Raadsstuk

Onderwerp: Kredietaanvraag uitvoering Albert Schweitzerlaan e.o

Reg. Nummer: 2012/253757

Inspraaknotitie Albert Schweitzerlaan

tekening nummer:
914VV004

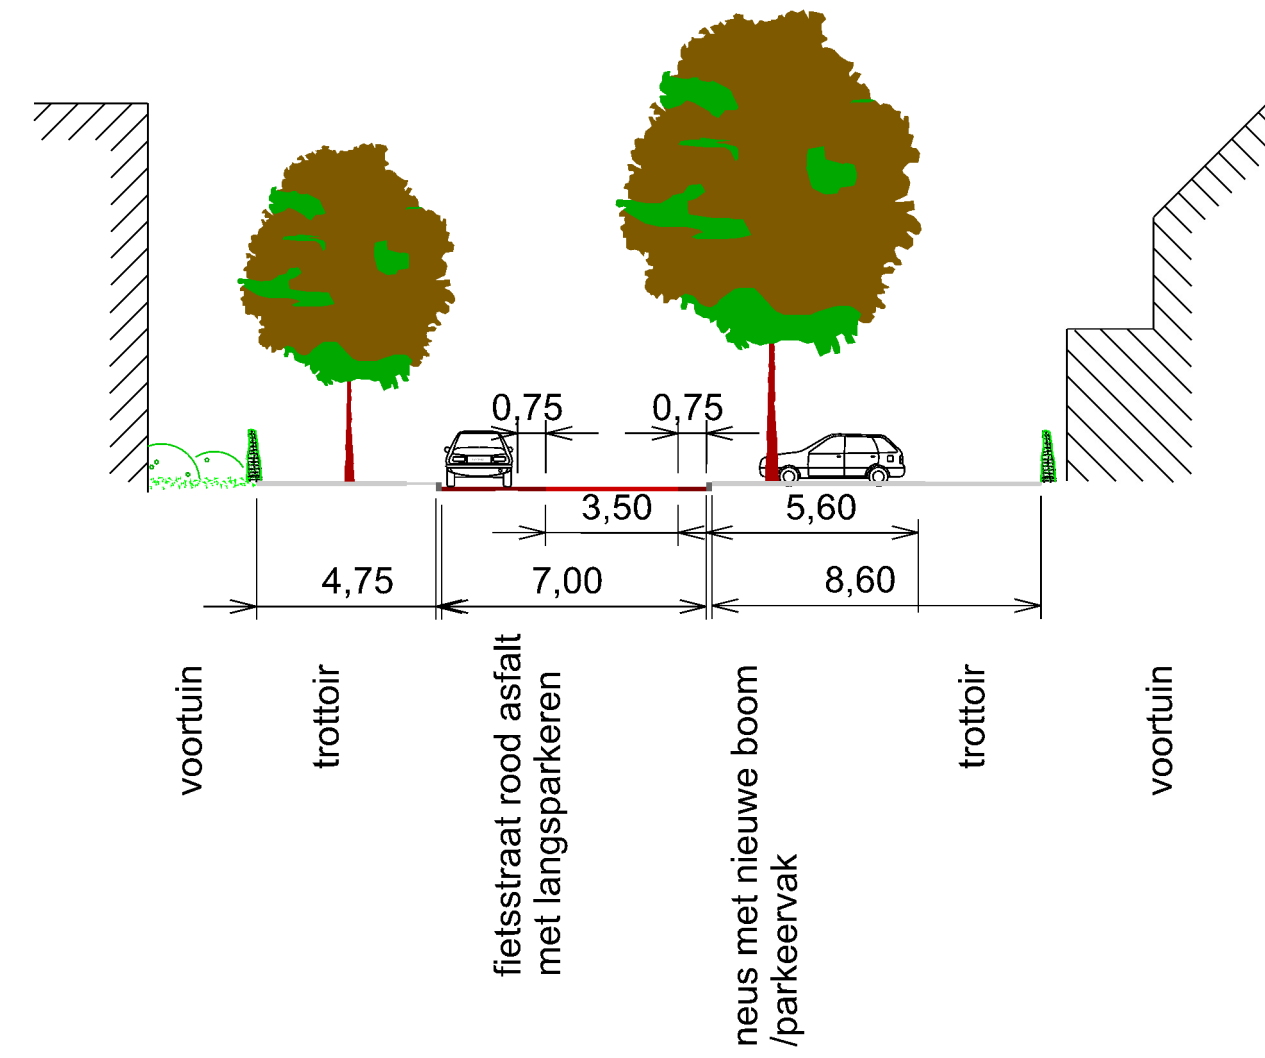
7	De tekst 'ruimte voor 64 geparkeerde auto's' correspondeert niet met de aantallen in het tabelletje op de tekening.	De tekst 'ruimte voor 64 auto's' is correct. De tabel bevat een fout en is verwijderd uit de tekening van het definitieve ontwerp. Het aantal parkeerplaatsen is in overeenstemming met het bestemmingsplan, de afgegeven bouwvergunningen en de parkeerbalans van Meerwijk-Centrum en het oordeel van de Raad van State hierover.	2
8	Graag fietsbeugels bij de entree van locatie 7	Bij de entree van locatie 7 worden 9 fietsbeugels geplaatst in de service strook ter hoogte van de bomen.	2
9	Lijkt in eerste instantie leuk. Ik begrijp dat er meer parkeerplaatsen komen en meer bomen. Wordt het eenrichtingsverkeer?	Het verkeer kan in twee richtingen gebruik blijven maken van de straten in dit project. Er komt dus geen eenrichtingsverkeer.	3
10	Wanneer beginnen de werkzaamheden en hoe lang gaat het duren?	De uitvoering zal starten in het voorjaar van 2013 en ongeveer een jaar in beslag nemen.	3

14	Is de breedte van 8 meter niet erg krap? Er moet aan beide zijden geparkeerd worden en fietsers en auto's heen en weer. De straat is behoorlijk druk tussen de Braille- en Briandlaan.	Naar aanleiding van de inspraakreacties is de breedte van de rijbaan in het definitieve ontwerp aangepast van 4,0 meter rijbaan naar 5,50 meter. Bovendien is het parkeren op de rijbaan in het definitief ontwerp vervangen door parkeervakken aan beide zijden van de rijbaan.	6
15	Bij aankoop van ons huis (en anderen ook) hebben we mee moeten betalen voor de parkeerhaven voor onze deur. Deze verdwijnt nu. Wij willen graag de garantie dat de parkeerplaatsen, nu op de rijbaan, later niet vervallen.	Het definitieve ontwerp past binnen het vigerende bestemmingsplan. Indien in de (verre) toekomst de inrichting van de straat opnieuw aan de orde komt, dan zal dat in overleg met de bewoners plaatsvinden. De weg op gemeente grond is echter openbaar. Gebruik van parkeerplaatsen is daarom in de regel niet exclusief.	6

73	Geef de keerlus bij het L. da Vinciplein de vorm van een keerlus: rond ipv vierkant. Een vierkant pleintje wordt door gebruikers niet herkend als een keerlus, maar als parkeervakken.	Dit advies is overgenomen. De keerlus is in het definitieve ontwerp een ronde keerlus van rood asfalt geworden. De extra ruimte voor het draaien wordt vormgegeven door middel van klinkerbestrating.	14
74	Richt de A. Schweitzerlaan tussen L. da Vinciplein en Braillelaan in als fietsstraat met een asfaltloper. De Fietsersbond is niet gelukkig met haaksparkeren, maar begrijpt dat het gezien de gerechtelijke uitspraak hier niet anders kan. Wij pleiten dan wel i.v.m. de veiligheid: - extra diepe parkeervakken - herkenbare fietsstraat in asfalt, zodat duidelijk is dat deze straat primair gebruikt wordt door fietsers, en fietsers nog verder van de geparkeerde auto's rijden. De verkeerstellingen wijzen nu uit dat fietsers ruimschoots in de meerderheid zijn in dit gedeelte van de straat. Er zijn meer dan 1000 fietsers per dag, en er zijn 2x zoveel fietsers dan auto's per dag. Conform de CROW-richtlijn vwb een fietsstraat.	Dit verzoek voor de aanleg van een fietsstraat met een asfaltloper en extra diepe parkeervakken in het oostelijk deel van de Albert Schweitzerlaan is overgenomen in het definitieve ontwerp.	14
